改良燃焼ポット仕様変更のお知らせ

【該当機種】 温風式ペレットストーブ　SS-5、SS-5plus　※従来機種　SS-1、SS-2 と互換性あり
輻射式ペレットストーブ　RS-4、RS-mini　※従来機種　MT-311 と互換性あり

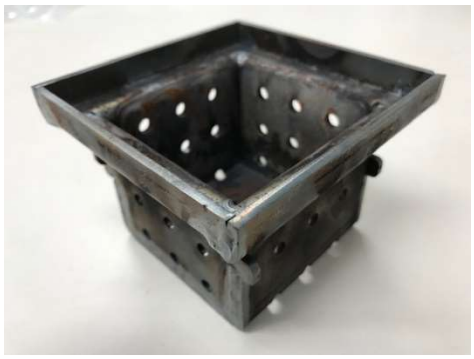
【主な変更点】
●SS-5 用、RS-4 用
・着火しやすく、炎を見やすくするために前面のあおりを無くしました
・炎のばらつきを無くし、大きさを安定させるために、火格子のスリットを大きく減らしました
●RS-mini 用
・着火しやすく、炎を見やすくするために前面のあおりを無くしました
・炎のばらつきを無くし、大きさを安定させるために、火格子のスリットを大きく減らしました
・曇りを大きく軽減させるために、燃焼ポット受けにエアカーテン機能を付けました
